**Oggetto:** OGGETTO: [ID: 9129] Procedura di Valutazione di Impatto Ambientale ai sensi dell'art.23 del D.Lgs 152/2006 relativa al progetto per la realizzazione di un impianto fotovoltaico a terra su terreno agricolo di potenza di picco pari a 31,418 MWp e potenza nominale pari a 26,40 MW ubicato nel comune di Ferrara (FE).. Progetto PNIEC. Proponente: X.C. Solar S.r.l.

## **OSSERVAZIONI**

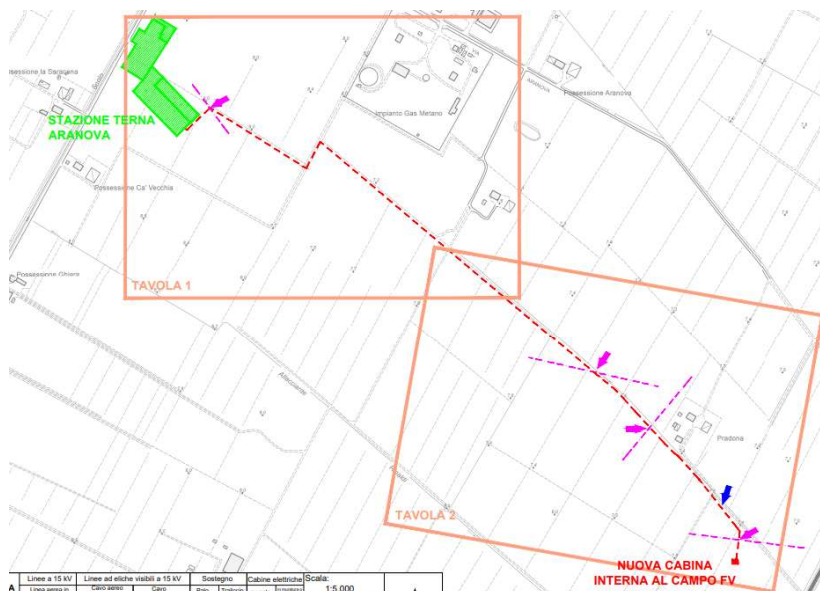
Si fa notare che per la linea interna al campo viene indicata una tensione pari a 30 kV, nella descrizione generale della linea di connessione viene indicato che la linea in media tensione è a 20 kV, mentre nella descrizione dei singoli tratti si riporta una tensione pari a 15kV: si chiede di fornire documentazione coerente.

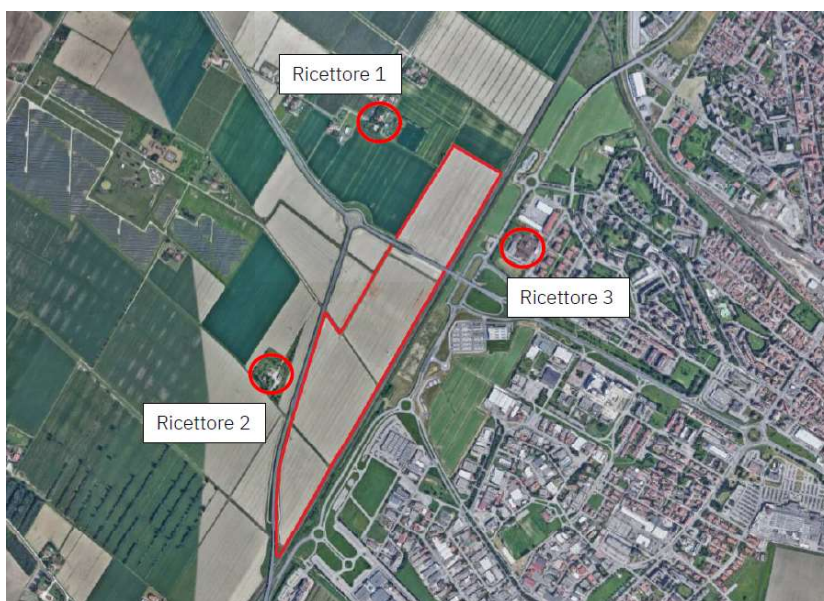
Riguardo all'**impatto acustico**, la figura seguente evidenzia i ricettori potenzialmente coinvolti dagli impatti prodotti dall'impianto; i ricettori R1 ed R2 appartengono alla Classe III, mentre il ricettore R3 alla classe I, secondo la classificazione acustica approvata dal comune di Ferrara.

Seppur dichiarata la potenza acustica, nello studio previsionale non vengono specificate le distanze dei ricettori dalle sorgenti, pertanto la scrivente Agenzia non è stata in grado eseguire una verifica della correttezza delle stime.
